LAPUAN KAUPUNGIN VASTINE TIESUUNNITELMASTA VT 19 PARANTAMINEN VÄLILLÄ HIPINMÄKI-MUURIMÄKI TULLEISIIN MUISTUTUKSIIN

Etelä-Pohjanmaan elinvoimakeskus on laatinut liikennejärjestelmästä ja maanteistä annetun lain (LjMTL, 503/2005) mukaisen tiesuunnitelman Valtatien 19 parantaminen välillä Hipinmäki - Muurimäki, Seinäjoki ja Lapua, tiesuunnitelma.

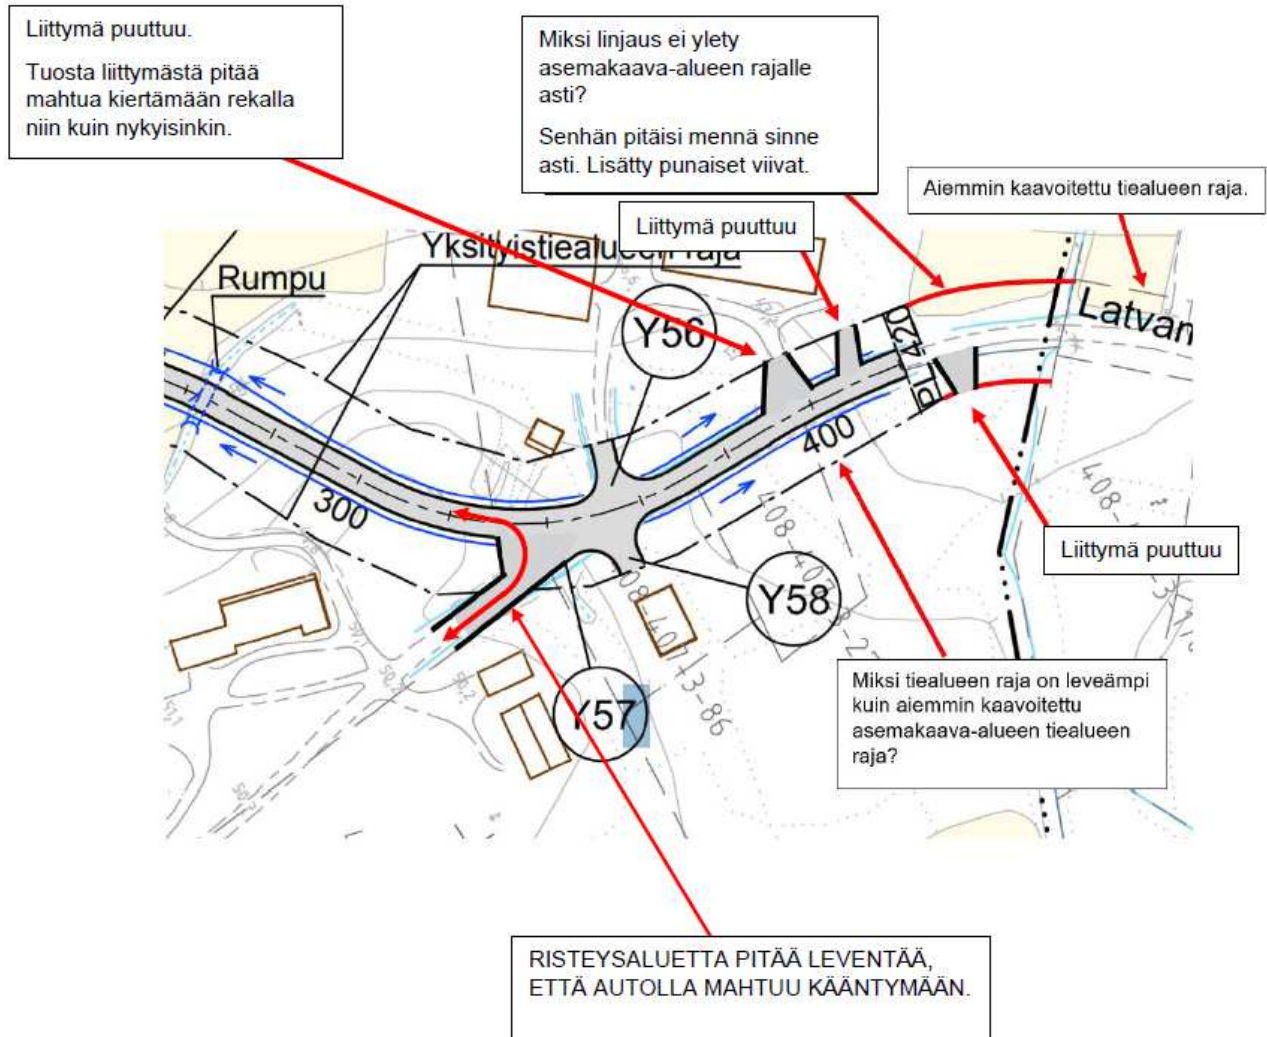
Mitä varten tuon valtatie ja yksityistien väliin jää noin paljon tilaa? eikö voi olla lähempänä jossa on peltomaata kohdalla.

Nuo nyt merkityt yksityistiet pitää saada kans valtion hoitoon ja saada sama korvaus maasta kuin yleisestä tiestä. Muuten nykyiset maan omistajat joutuvat maksamaan kaikkien muiden kulkemiset mitkä eivät niille kuulu lumityöt ym:. Onko kans tiedossa kaikki salaojat jotka kulkevat siinä nyt merkityn yksityistien kohdalla. Tuo Välitie kans pitää saada myös tarpeeksi leveäksi että siinä mahtuu kaksi puimuria kohdata puintiaikana.

- Osa muistutuksista koskee suunnitteluteknisiä asioita.
- Osa muistutuksista koski maiden korvauksia ja lunastamisia, nämä kuuluvat elinvoimaketukselle.
- Lehdontielle ei tule alikulkua. Lähin alikulku sijaitsee Mäkimuilun asuinalueen länsipuolella. Rinnakkaistien kautta pääsee Ruhantielle.
- Välitietä ei ole huomioitu suunnitelmissa.
- Maatalousliikenne tulisi sallia myös uudessa suunnitteluratkaisussa.

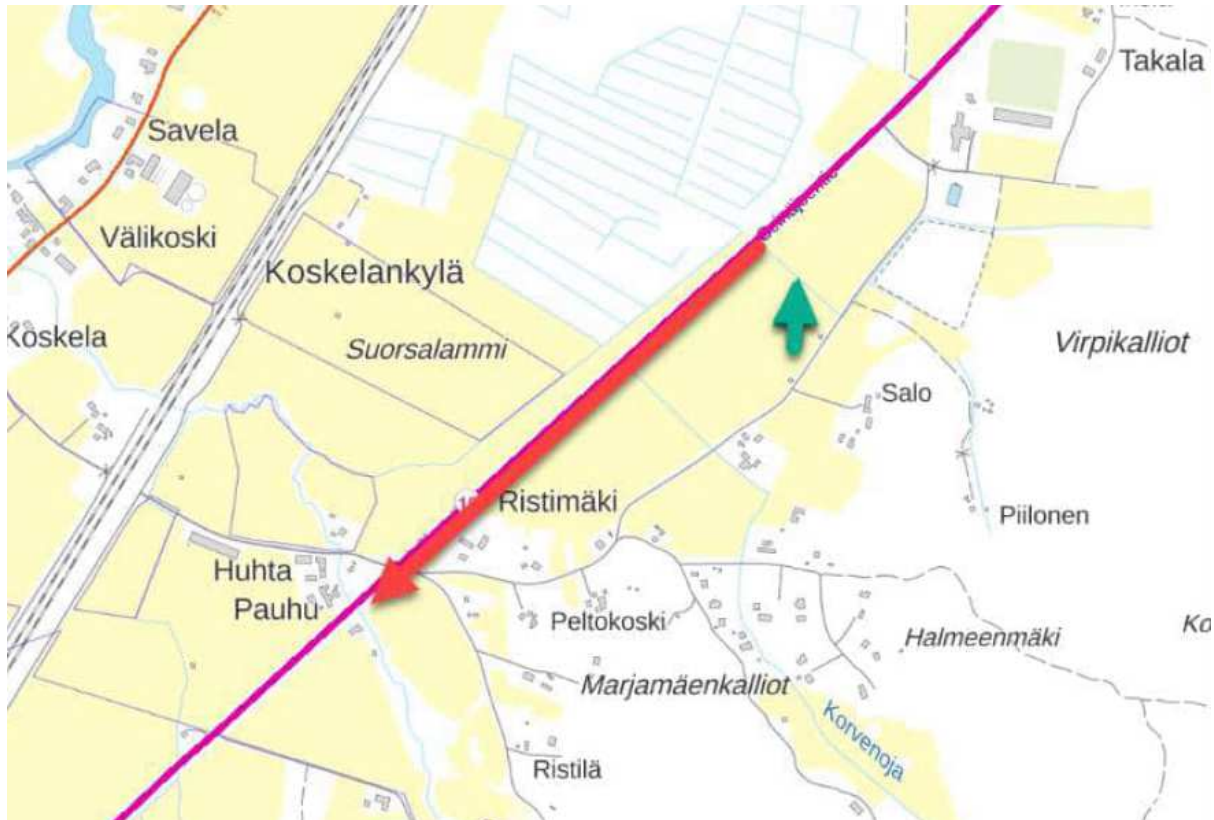
Tila jää uusien teiden väliin mottiin. Uusi tie tuo rauhattomuutta. Tiealueen myötä noin puoleen pienenevä tontti laskee huomattavasti koko tilan arvoa. Ehdotan koko alueen ja kiinteistön lunastamista arvon alenemisesta johtuen.

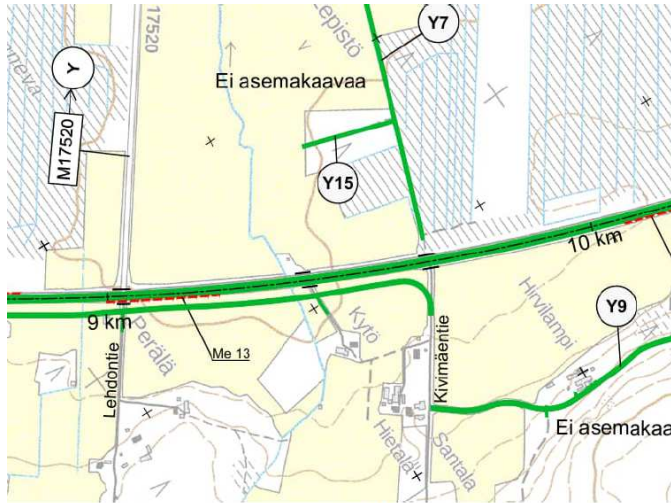
Saisiko rakentamisen yhteydessä VT 19 varressa (virpimäen kohdasta etelään) idän puolella olevaa tienvieriojaa syvennettyä kunnolla? (merkattu punaisella nuolella karttaan), että vesi pääsisi vapaasti kulkemaan Jouttiluomaan. Nyt ongelmana on, että tienvieri oja ei vedä ja on tukossa (kunnon kaatoa ei ole, varmaan 0 kaadolla). VT 19 vieressä olevaan ojaan laskevat pelto-ojat ja siitä edelleen jouttiluomaan. Pelto-ojien kautta kulkee myös metsästä tulevat vedet, merkattu vihreällä nuolella. Ongelmana on että kun VT 19 tienvieri ojat eivät vedä, niin Piilosentien ojat on tukossa ja pelto-ojat myös, kun metsästä painaa vesi tulemaan paineella, koska maasto nousee itään päin ja pellolla on vesi, eikä peltoja pysty viljelemään kunnolla. Nyt vielä on tulossa korvaavat "sivutiet" josta vettä tulee laajemmalta alueelta. Pyytäisin, että ojien syvöittäminen otettaisiin huomioon tieremontin yhteydessä laajemmalta alueelta, että myös uudet "sivutiet" pysyisivät kuivina.
